NAŠE ZN: 15739/2018-SZDC-SSV-Ú3
VYŘIZUJE: Renáta Majerová
TEL: 724 932 325
E-MAIL: Majerova@szdc.cz
DATUM: Olomouc/13. 8. 2018

Věc: **Vybudování EPZ v žst. Brno hl.n., odstavné nádraží „B“**
Vysvětlení/ změna/ doplnění zadávací dokumentace č. 2

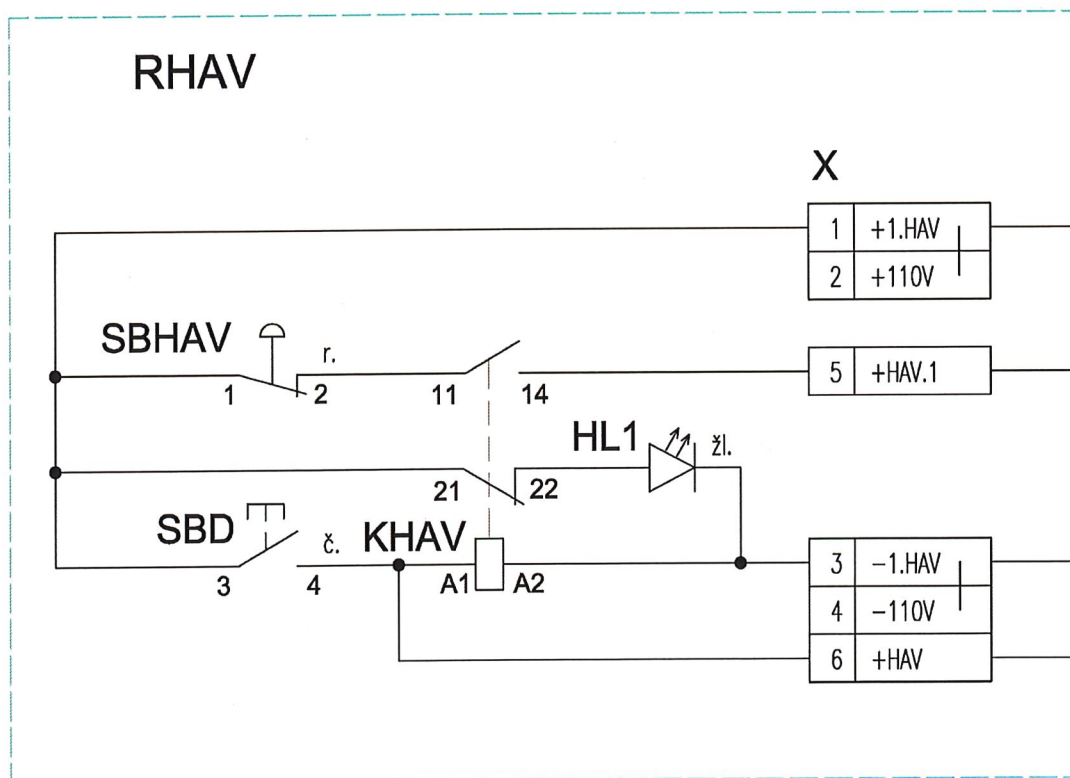
PS 50-09-03 Trafostanice pro EPZ :

Položka soutěžního výkazu výměr č.79 požaduje dodání ROZVODNICE RHAV pro havarijní vypínání trafostanice... KUS 1. Toto zařízení nemá v PD žádnou technickou specifikaci ani výkresový podklad. Co je obsahem této položky, co má být oceněno a podle jakého projektového podkladu?

Přikládáme schéma rozvaděče RHAV. Havarijní vypínání bude řešeno v závislosti na druhu dodané technologie vítězného uchazeče.
